**AVIS RELATIF À LA PROTECTION
CONTRE LES EVENTUELS EFFETS NOCIFS ET NUISANCES
PROVOQUÉS PAR LES RAYONNEMENTS NON IONISANTS
GÉNÉRÉS PAR DES ANTENNES ÉMETTRICES STATIONNAIRES**

Commune : BRUGELETTE - Exploitant : PROXIMUS

Référence exploitant : 68PDT_01

Rapport n° 1329 / 2025

Figure 1 : Vue en plan des lieux de séjour et des points de contrôle

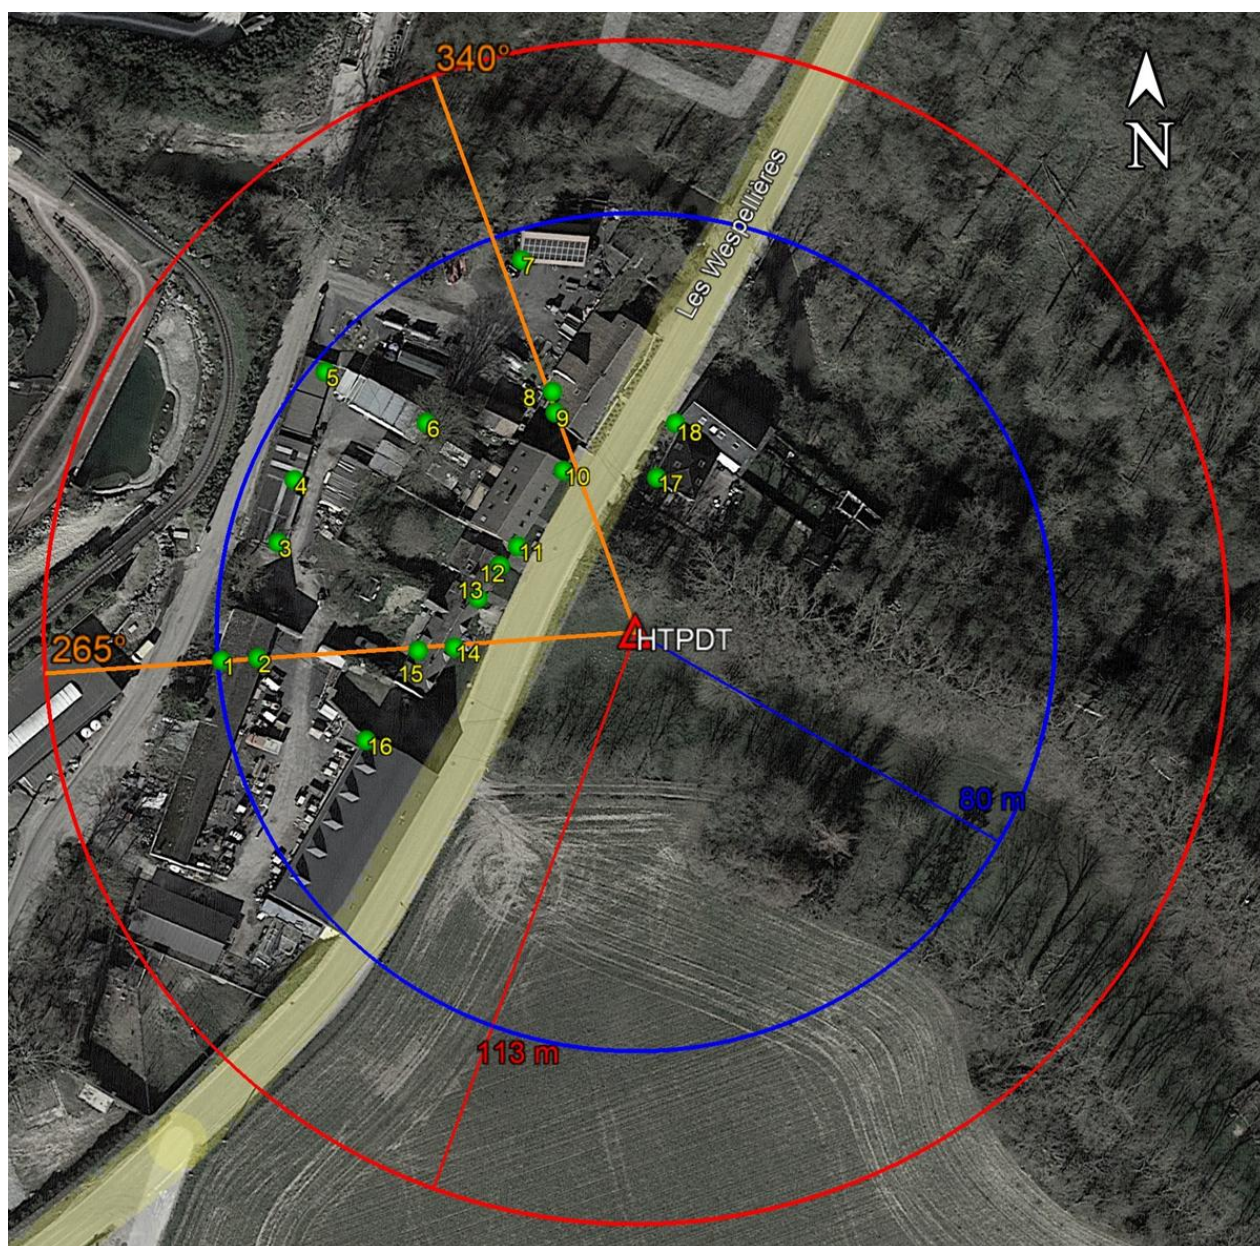
N° point de contrôle	LS	Atténuation (dB)	Indice d'exposition relatif à la limite par installation IE_i
16	LS16	3,0	0,798
1	LS1	3,0	0,749
2	LS1	3,0	0,709
5	LS5	3,0	0,188
4	LS3	3,0	0,181
10	LS10	3,0	0,179
3	LS3	3,0	0,177
11	LS10	3,0	0,174
7	LS7	3,0	0,161
6	LS6	3,0	0,147
14	LS12	3,0	0,133
17	LS17	3,0	0,123
8	LS8	3,0	0,123
15	LS12	3,0	0,119
13	LS12	3,0	0,108
18	LS17	3,0	0,106
9	LS8	3,0	0,104
12	LS12	3,0	0,082

En ce qui concerne les antennes de l'installation mentionnées dans le tableau 1, la distance maximale à laquelle la limite pourrait être atteinte, à l'extérieur, est égale à 107,3 m. S'il n'y a pas de LS à une distance inférieure, les antennes respectent forcément la limite d'immission.

Dans le cas des LS situés à l'intérieur des bâtiments, une atténuation d'obstacle est prise en compte et il en résulte que la distance maximale à laquelle la limite pourrait être atteinte se réduit à 76,3 m.

Les résultats de l'évaluation décrite au paragraphe 4 indiquent que les antennes émettrices stationnaires de l'installation faisant l'objet du présent avis ne produisent pas, dans un lieu de séjour, un rayonnement électromagnétique maximum supérieur aux limites fixées à l'article 4 du décret.

Figure 2 : Vue en plan des installations d'antennes dans un rayon de 300 mètres autour de l'installation faisant l'objet de la demande d'avis

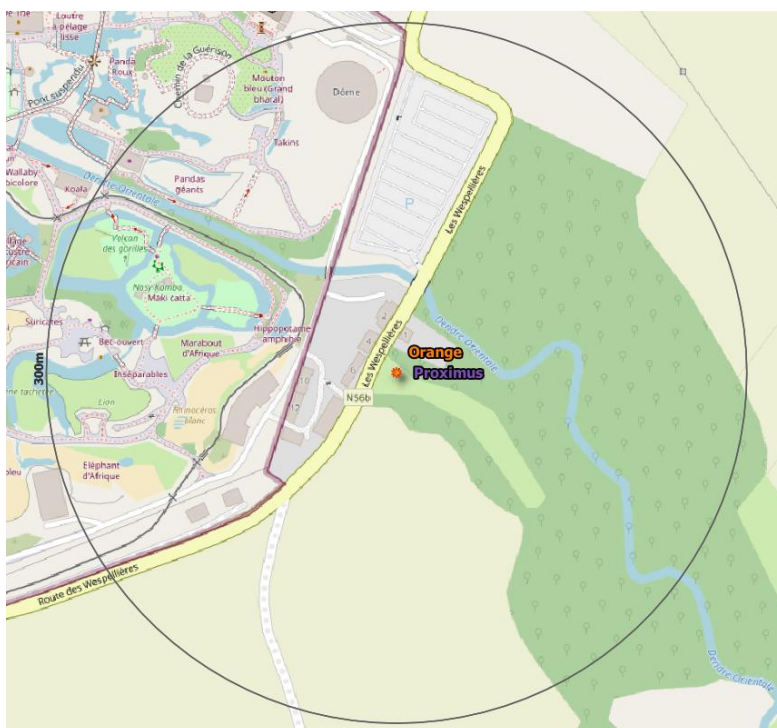
- a) il y a au plus 4 installations d'antennes émettrices stationnaires présentes dans la zone d'évaluation de 300 mètres de rayon représentée dans la figure 2, y inclus l'installation référencée dans le paragraphe 2 : la limite cumulative définie à l'article 4, §2 du décret est nécessairement respectée dans les lieux de séjour à l'intérieur de la zone d'évaluation de 300 mètres de rayon ;

- b) il y a exactement 5 installations d'antennes émettrices stationnaires présentes dans la zone d'évaluation de 300 mètres de rayon représentée dans la figure 2, y inclus l'installation référencée dans le paragraphe 2 et il existe, pour 3 ou 4 de ces installations, un avis attestant le respect de la limite abrogée de 3 V/m : la limite cumulative définie à l'article 4, §2 du décret est nécessairement respectée dans les lieux de séjour à l'intérieur de la zone d'évaluation de 300 mètres de rayon ;

- c) dans tous les autres cas, il a été vérifié que la limite cumulative définie à l'article 4, §2 du décret n'est pas dépassée dans les lieux de séjour sur base du nombre d'installations localisées dans la zone d'évaluation de 300 mètres de rayon représentée dans la figure 2, de leur localisation ainsi que des données inscrites dans la figure 1 et au paragraphe 4 du présent avis et dans les avis attestant le respect de la limite par installation ou de la limite abrogée de 3 V/m relatifs aux autres installations reprises dans la figure 2.

Compte tenu des considérations ci-dessus, il apparaît que l'intensité du rayonnement électromagnétique généré, dans les lieux de séjour situés dans un rayon de 300 mètres autour de l'installation référencée dans le paragraphe 2, par l'ensemble des antennes émettrices stationnaires de l'ensemble des exploitants du même site d'antennes émettrices stationnaires respecte la limite fixée à l'article 4, § 2 du décret.
